Изменения в ПОДД.40_ОП-РЗ-2491					
г. Санкт-Петербург, Курортный район, г. Сестрорецк, наб. р. Сестры у д. 12					
Изм.	Кол.уч	Лист	N док.	Подпись	Дата
Разработал		Кушнир			08.23
Проверил		Глебов			08.23
Внесение изменений в ТСОДД					
М 1:500			Стадия	Лист	Листов
			П	1	1
СПб ГКУ "ДОДД"

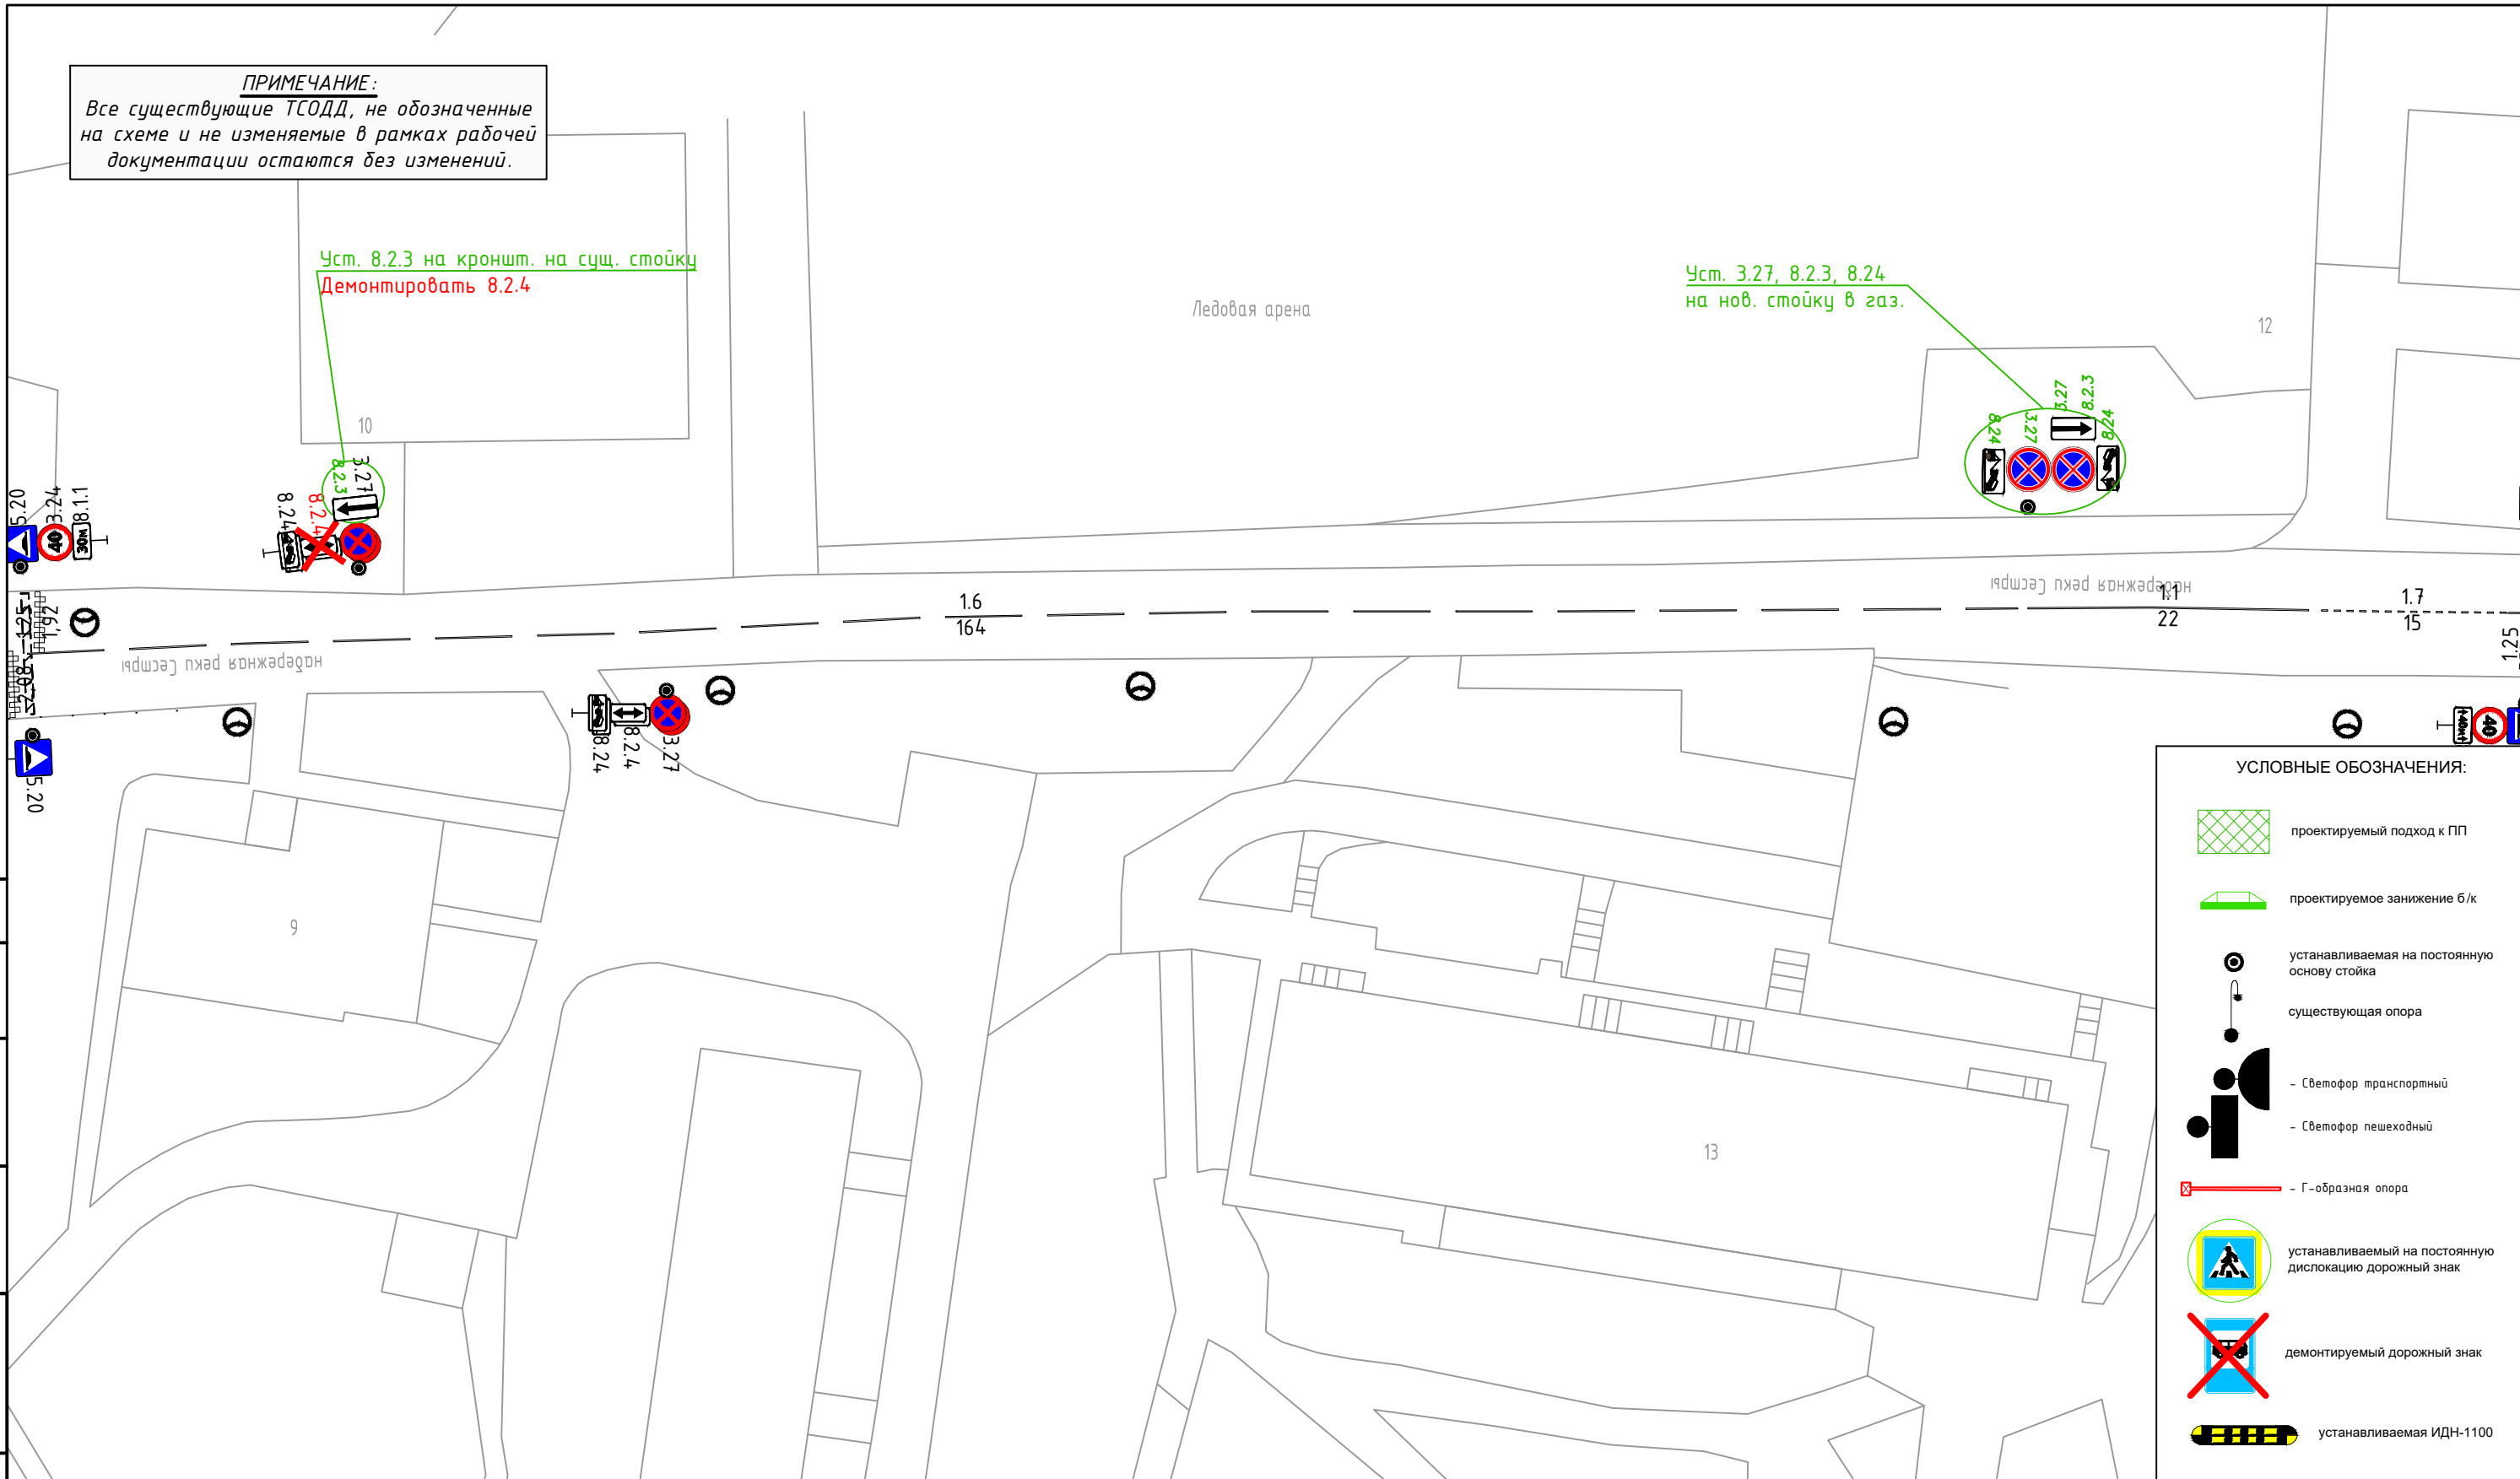
Уст. 8.2.3 на кроншт. на сущ. стойку
 Демонтировать 8.2.4

Уст. 3.27, 8.2.3, 8.2.4
 на нов. стойку в газ.
